HAS™ 460 PLUS

TEMA: Aplicaciones de Servicio Severo

NO. PUBLICACION: SEU-0103SP

NUEVA OPCION DE KIT DE SERVICIO ACTUALIZA UNA HAS 460 A UNA HAS 460 PLUS

Figura 1

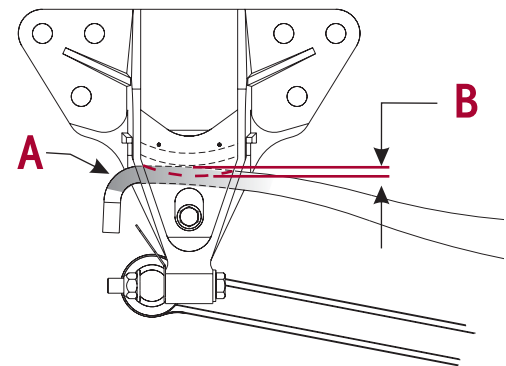
Hendrickson ha desarrollado un kit de servicio para la suspensión HAS 460 que aumenta la durabilidad en aplicaciones madereras y otras aplicaciones de servicio severas. Cuando es instalado, el kit de servicio actualiza la HAS 460 a una HAS 460 PLUS. El kit de servicio tiene un rodillo de rebote único y un muelle principal que es 1/4" más grueso en la punta, ver Figura 1 punto "A".

La HAS 460 podría haber estado sujeta a un desgaste prematuro que puede requerir el reemplazo del muelle principal y los deslizantes de plástico. El kit de servicio (49175-024) y nuevos deslizantes deben ser instalados en estas aplicaciones si el muelle principal de la HAS exhibe 3/8" o más de desgaste en el área de contacto con la superficie de la cama de la percha, ver Figura 1 punto "B". El kit de servicio incluye todos los componentes necesarios para actualizar un eje de la HAS 460 con la excepción de los deslizantes. En caso de

HAS 460 PLUS KIT DE SERVICIO NO. 49175-024

CANT.	NO. PARTE	DESCRIPCION
2	59597-000	Muelle Principal
2	59598-000	Rodillo de Rebote
2	57988-000	Espaciador de Rebote
2	49846-000	Tuerca de Seguridad
2	24531-015	Tornillo de 5 1/2"
4	22962-014	Arandela Endurecida
